IKC Opmeer-Spanbroek

gevels noord-oost en
noord-west

EDITIE
A - 22-05-2024

DO-20-01

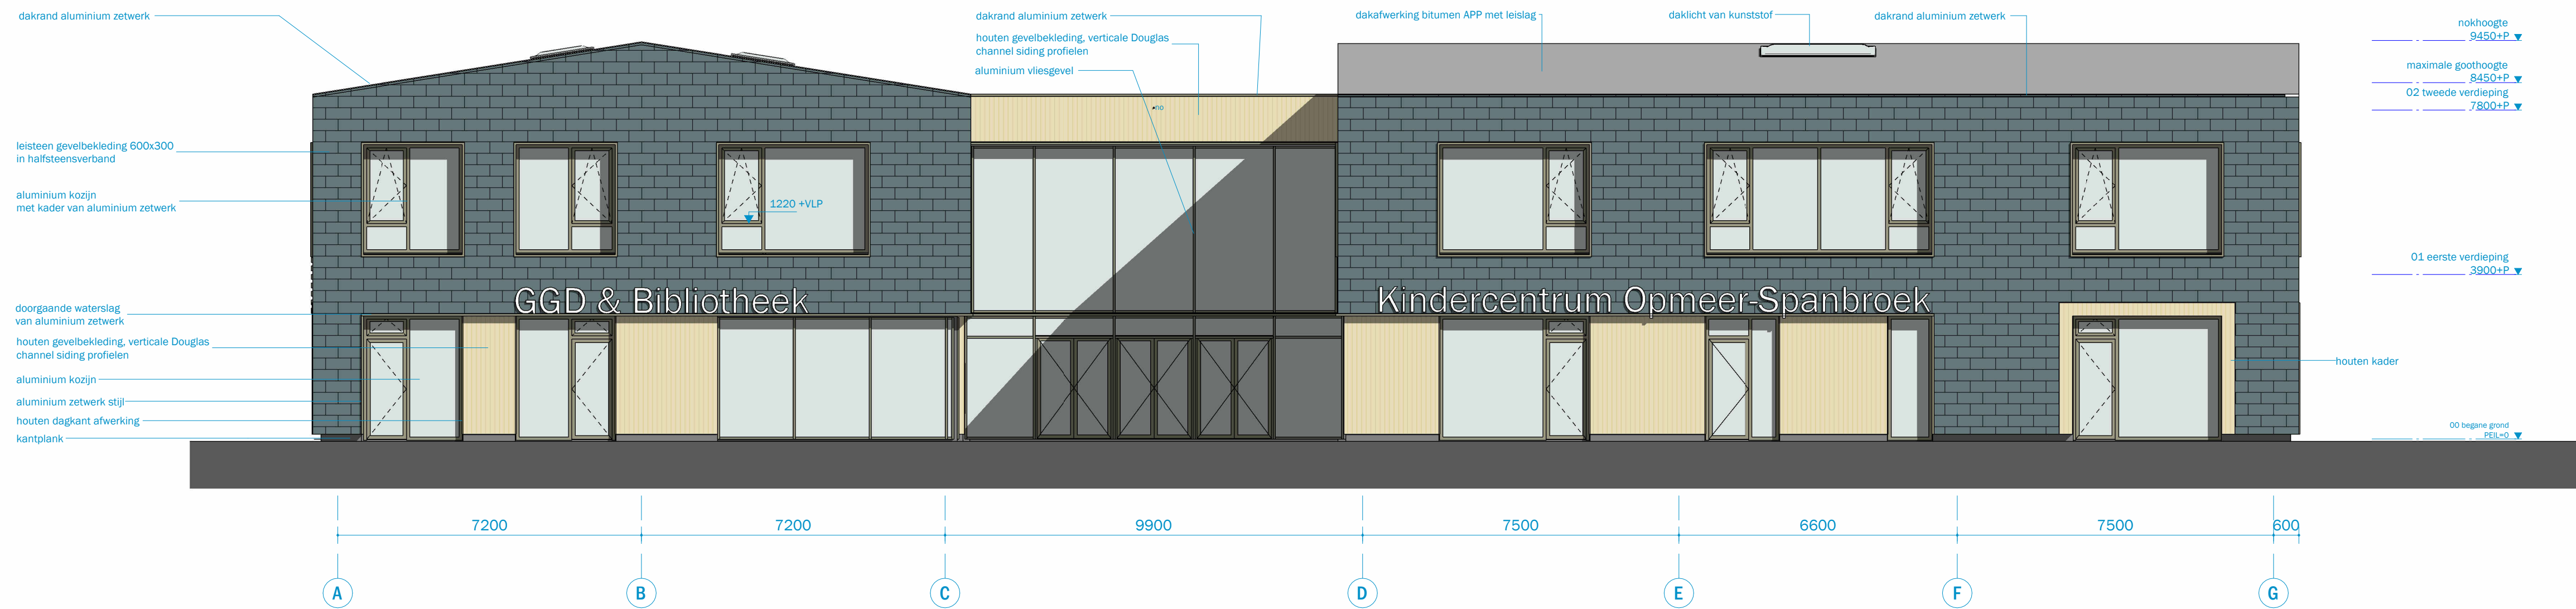
In de TO-fase zullen wij onderzoeken of de latten van de houten borstwering verticaal of horizontaal moeten lopen in verband met klimbaarheid en veiligheid. Wat ons betreft speelt dit nu geen grote rol bij de goedkeuring van de gevelwijzigingen.
